発電用原子力設備規格
設計・建設規格 第Ⅰ編
設計・建設規格2020年版
JSME S NC1-2020

設計・建設規格2020年版の概要

2023年2月2日

(一社)日本機械学会 発電用設備規格委員会
原子力専門委員会 設計・建設分科会

<参考: JIS B 8265(2010)におけるフランジハブの規定>

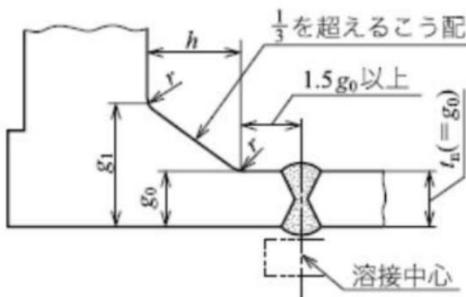
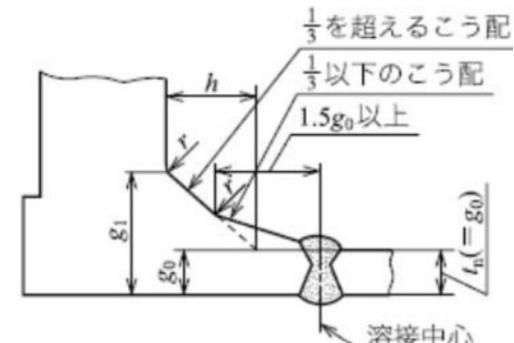
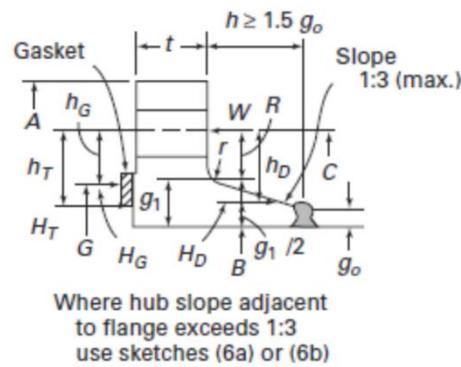
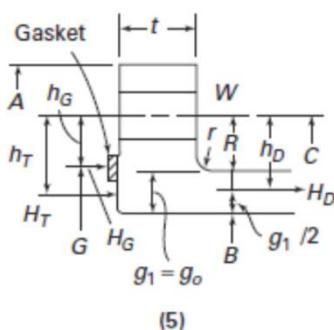
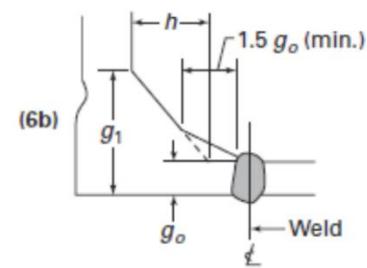
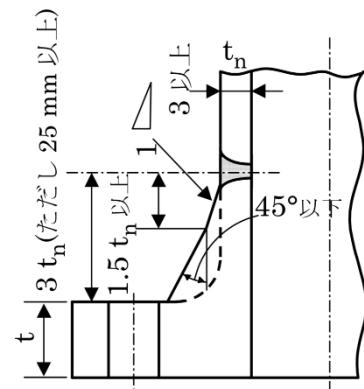
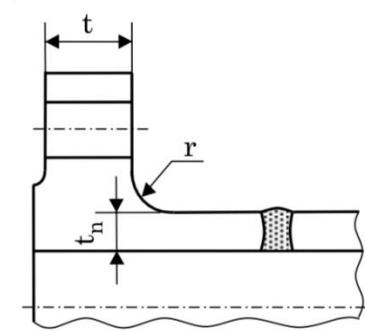
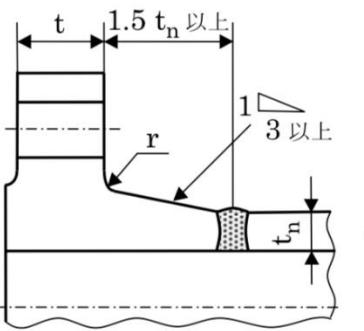
図 PVD-4112-1「クラス3容器 継手区分Cの構造」(1)にはフランジのハブのこう配が2段階の溶接部形状が規定されているが、こう配が1段階の溶接部設計もJIS規格及びASME規格(Sec.III Class 2,3)に適合しており、PWD-4110が許容する「同等以上の効果が得られる溶接方法」に該当するものとしている。(質疑応答QNC200582を参照)

また、図 PVD-4112-1(1)はハブのこう配なしすみの丸みを設ける構造を許容しているが、このすみの丸みについては具体的な寸法が規定されていない。一方、最新のJIS規格及びASME規格の形状では、ハブとフランジを結ぶ輪郭線に丸みを設けてその半径の値を規定している。

以上のような規定の状況に鑑み、JISやASMEとの規格の整合性をとるため、PWD-4112-1「クラス3容器 継手区分Cの構造」(1)を含め、クラス2, 3, MC容器、クラス2, 3配管のそれぞれ次に挙げる図を、最新の JIS規格及びASME規格と同様の図に置き換えた。

図PVC-4212-1(1), 図PWD-4112-1(1), 図PVE-4213-1(1), 図PPC-4010-2(1), 図PPD-4000-2(1)をフランジハブのこう配の有無に応じて分割すると共に、ハブのこう配が1/3を超える場合の図を追加した。また、ハブとフランジを結ぶ輪郭線に丸みを設け、丸み(r)に関する規定を備考に追加した。(下図は図PWD-4112-1(1)の例を示す)

設計・建設規格 2013年追補版	設計・建設規格 2014年追補版
<p>(1)</p> 	<p>(1)</p>  <p>(2)</p>  <p>(2-a)</p>  <p>(2-b)</p>  <p>ハブのこう配が1/3を超える場合は、(2-a)または(2-b)を使用する。</p> <p>[備考]</p> <p>r: すみの丸み (mm)。$0.25 t_n$または4.5mmのうちいずれか大きい方以上</p>

設計・建設規格 2016年版	設計・建設規格 2017年追補版
<p>規定無し</p>  	  <p>(注) t は、管またはネックリングの厚さ (mm) t_n は、ベローの厚さ (mm) n は、ベローズの層数 $t_{w1} + t_{w2}$ は、(1)および(2)については $2n \cdot t_n$ 以上、(3)および(4)については $3n \cdot t_n$ 以上</p> <p>図 PPC-4010-6 クラス2配管 管またはネックリングにベローを取り付ける継ぎ手の溶接部</p>

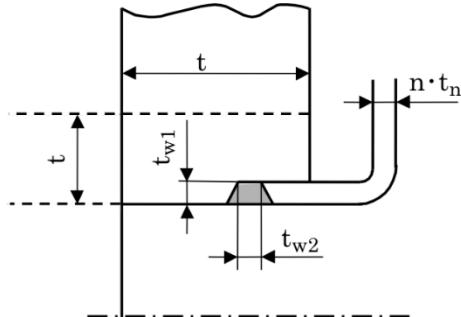
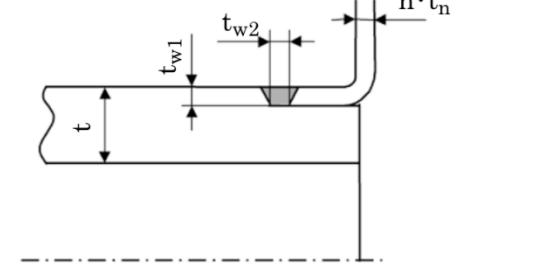
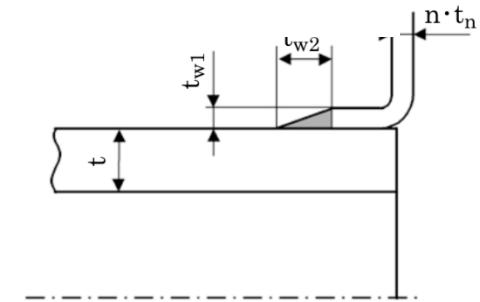
クラス3配管における伸縮継手の規定として、PPD-3416「伸縮継手」では伸縮継手の構造に関する要求(疲労評価)が規定されており、PPD-4010「クラス3配管の溶接部の設計」では「管またはネックリングにベローを取り付ける継手」の溶接部の図が規定されている。一方で、クラス2配管における伸縮継手の規定としては、PPC-3416「伸縮継手」で伸縮継手の構造に関する要求(疲労評価)が規定されているものの、溶接部の図は規定されていなかった。

一方、PPD-4010-6の「管またはネックリングにベローを取り付ける継ぎ手の溶接部」に示す溶接構造は、クラス2配管でも適用が認められているソケット溶接部等と同様で特殊な構造ではない。また、ASME B&PV Code Sec.III (2015Ed)においては、クラス2及びクラス3配管ともに設計評価規定及び溶接部の構造が規定されており、JSME クラス3配管の図PPD-4010-6とほぼ同一形状のものがNC-4800及びND-4800に規定されている。

以上のような規定の状況に鑑み、クラス3配管の「管またはネックリングにベローを取り付ける継ぎ手の溶接部」の図と同様の図をクラス2配管の規定として追加した。

また、クラス4配管においても伸縮継手の溶接部の図の規定が無いことから、クラス3配管(上位クラス)に倣い伸縮継手の溶接部の図を追加した。

PPD-4010-6に規定されているクラス3配管の「管またはネックリングにベローを取り付ける継ぎ手の溶接部」の図と同様の図をクラス2配管及びクラス4配管の規定として追加した。(下表はクラス2の例を示す)

設計・建設規格 2016年版	設計・建設規格 2017年追補版
<p>PPC-4010 クラス2配管の溶接部の設計</p> <p>クラス2配管の溶接部の設計は次の(1)から(5)に示す設計またはこれらと同等以上の効果が得られる溶接方法により溶接する設計とする。</p> <p>～省略～</p> <p>(5) クラス2配管の継手区分A、継手区分B、継手区分C、および継手区分D以外の継手の溶接部は次の a.から c.に掲げる溶接方法により溶接する設計によらなければならない。</p> <p>～省略～</p>	<p>PPC-4010 クラス2配管の溶接部の設計</p> <p>クラス2配管の溶接部の設計は次の(1)から(5)に示す設計またはこれらと同等以上の効果が得られる溶接方法により溶接する設計とする。</p> <p>～省略～</p> <p>(5) クラス2配管の継手区分 A、継手区分 B、継手区分 C、および継手区分 D 以外の継手の溶接部は次の a.、b.、c.および d.に掲げる溶接方法により溶接する設計によらなければならぬ。</p> <p>～省略～</p> <p>d. 管またはネックリングにベローを取り付ける継手の溶接部は図 PPC-4010-6 によること。</p>

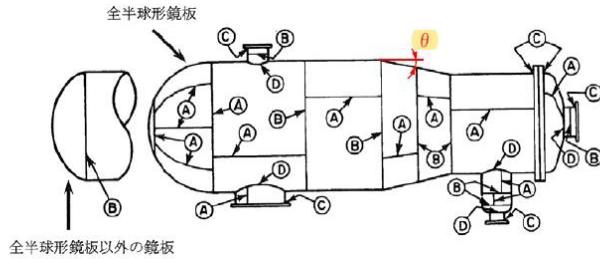
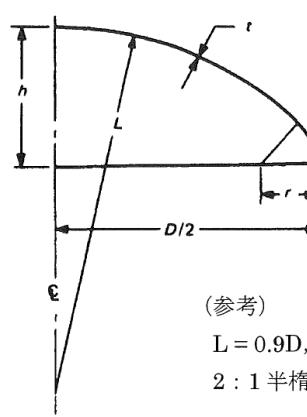
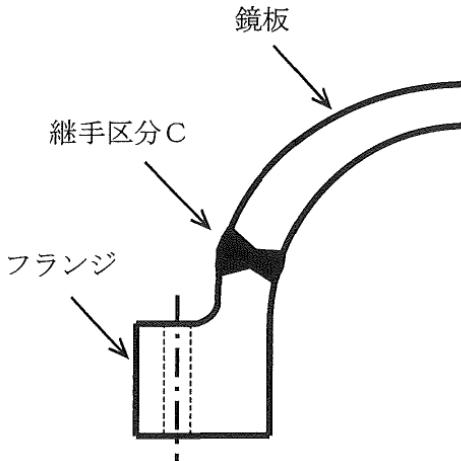
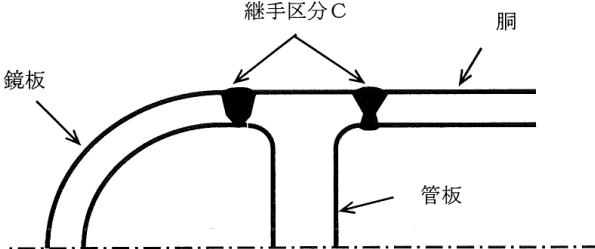
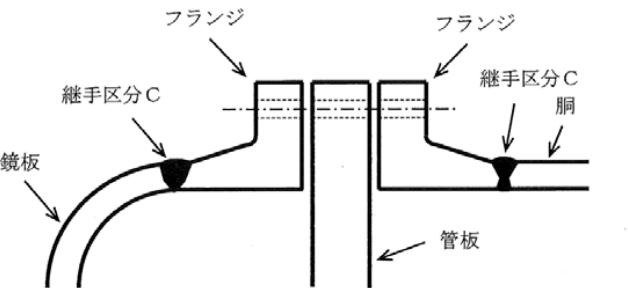
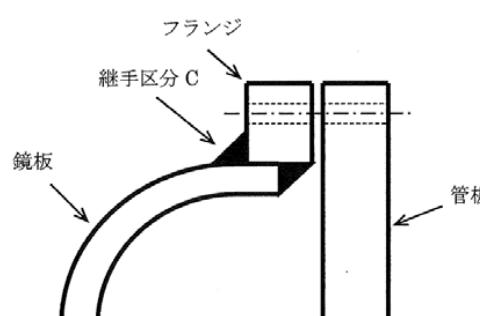
継手区分の定義は、溶接規格と設計・建設規格にそれぞれ記載があるが、表現が異なる。ユーザの利便性を考え、溶接規格の継手区分に関する記載は削除し設計・建設規格を引用する。設計・建設規格に記載する継手区分の表現は、溶接規格の表現に倣う。

- ・GNR-2120「設計に関する用語」のうち継手区分について溶接規格の記載に倣い改定する。
- ・解説GNR-2120を新たに設け、溶接規格に記載されている継手区分に関する解説を取り込む。
